## **Additif 25 – Règlement ONU n° 26**

### **Révision 1 – Amendement 3**

### **Prescriptions uniformes relatives à l'homologation des véhicules en ce qui concerne leurs saillies extérieures**

Figure 0 :

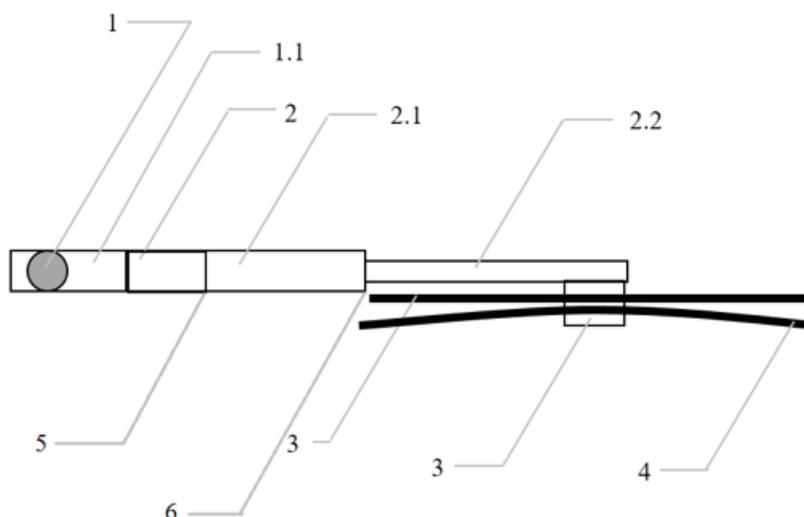
Paragraphes 6.4 à 6.4.2, lire :

- « 6.4 Essuie-glaces
- 6.4.1 Les balais d'essuie-glaces doivent être fixés de telle façon que l'axe (numéro 1 de la figure 0) soit recouvert d'une protection (numéro 1.1 de la figure 0) ayant un rayon de courbure satisfaisant à la prescription du paragraphe 5.4 et un embout d'au moins 150 mm<sup>2</sup> de surface. Les différentes parties du bras (la base et le corps, c'est-à-dire les numéros 2 et 2.1 de la figure 0) doivent avoir un rayon de courbure satisfaisant aux prescriptions du paragraphe 5.4. Dans le cas de protections arrondies, cette surface, projetée sur un plan dont la distance par rapport au point le plus saillant ne doit pas dépasser 6,5 mm, doit être d'au moins 150 mm<sup>2</sup>. Les essuie-glaces arrière et les essuie-glaces de projecteurs doivent répondre à ces mêmes spécifications

- 6.4.2 Le paragraphe 5.4 ne s'applique ni aux balais (numéro 4 de la figure 0), ni aux éléments du support (numéro 3 de la figure 0), ni à l'extension (numéro 2.2 de la figure 0), ni à la charnière reliant la base et le corps du bras (numéro 5 de la figure 0) ni à la jonction entre le corps du bras et l'extension (numéro 6 de la figure 0), si de tels éléments sont présents. Cependant, ces éléments ne doivent présenter ni angles vifs, ni parties tranchantes ou pointues.

Après le paragraphe 6.4.2, ajouter un nouveau paragraphe 6.4.3, libellé comme suit :

- « 6.4.3 Le respect des dispositions des paragraphes 6.4.1 et 6.4.2 doit être vérifié lorsque les essuie-glaces sont éteints. ».
